Odpověď na dotaz zájemce č. 13 +14

Z pověření zadavatele veřejné zakázky „**Rekonstrukce koupaliště Luka nad Jihlavou**“ zadané v otevřeném podlimitním řízení dle zákona č. 137/2006 Sb., o veřejných zakázkách, v platném znění, oznámením o zakázce ve Věstníku veřejných zakázek pod e. v. 518317, reagujeme dle § 49 odst. 2 a 3 zákona na dotaz zájemce:

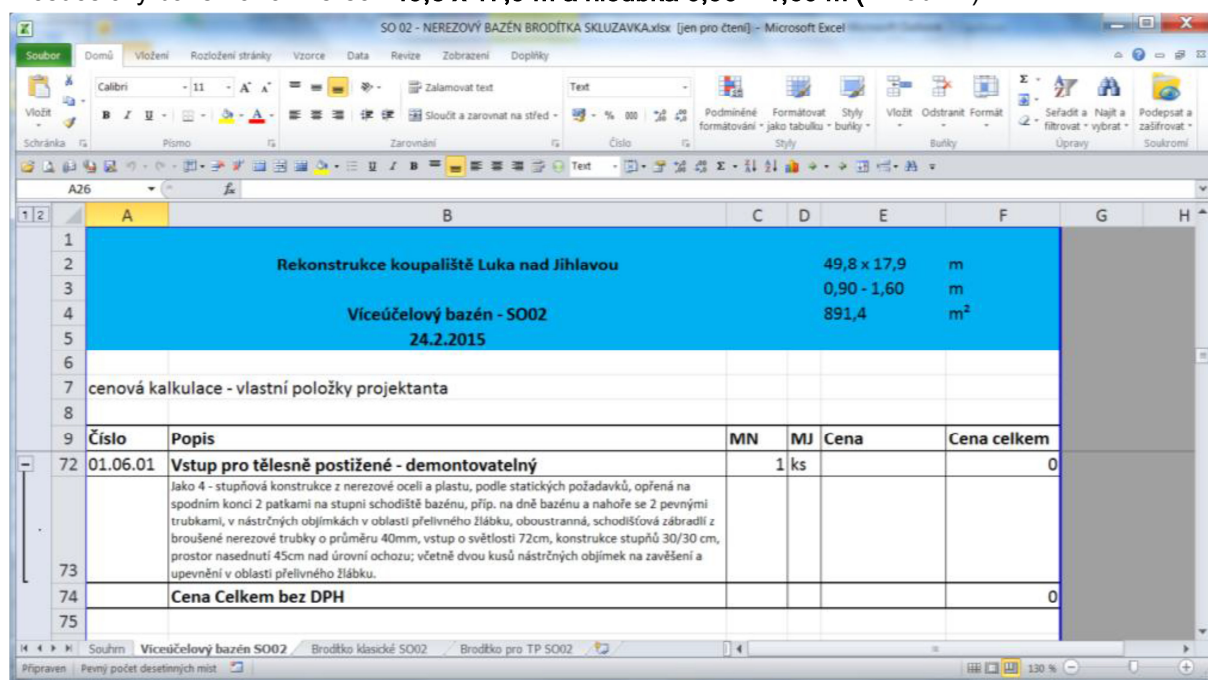
V katalogu výrobků PSV pro SO 06, příloha č. D.06.AR.13 jsou uvedeny pozice Z 08 Zábrana proti vniknutí štěpky 1 ks, Z 09 Zábrana proti vniknutí štěpky 1 ks a Z 20 Sestava poklopů na technologickém kanálu 1 komplet s poznámkou v popisu „Není součástí realizace této etapy“. Tyto položky jsou však uvedeny v Soupisu prací, dodávek pod čísly 150, 151 a 161. Může zadavatele opravit tento rozpor v zadávací dokumentaci a informovat uchazeče, zda tyto výrobky jsou či nejsou součástí předmětu díla této etapy?

Odpověď:

Informujeme, že tyto výrobky jsou součástí této etapy, jsou tedy správně uvedeny v poskytnutém soupisu prací, dodávek a služeb.
